AP-RX72M-0A シルクの誤表記について

1版 2020年5月8日

対象製品 : AP-RX72M-0A
対象製品番号 : 02150011 ~ 02150040

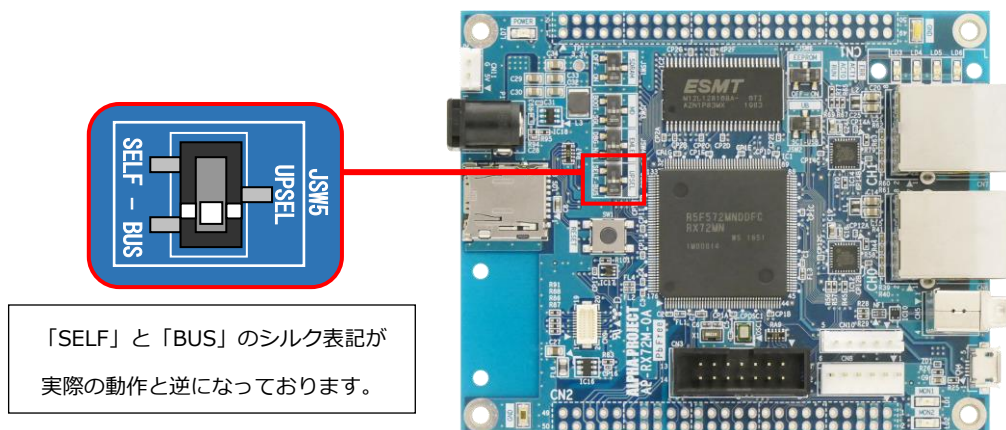
基板上、JSW5「UPSEL」の設定のシルクが逆に記載されています。

「SELF」と「BUS」のシルクが逆に記載されていることにより、実際の動作と一致いたしません。

JSW5のシルク「SELF」、「BUS」を逆に読み替えてご使用ください。
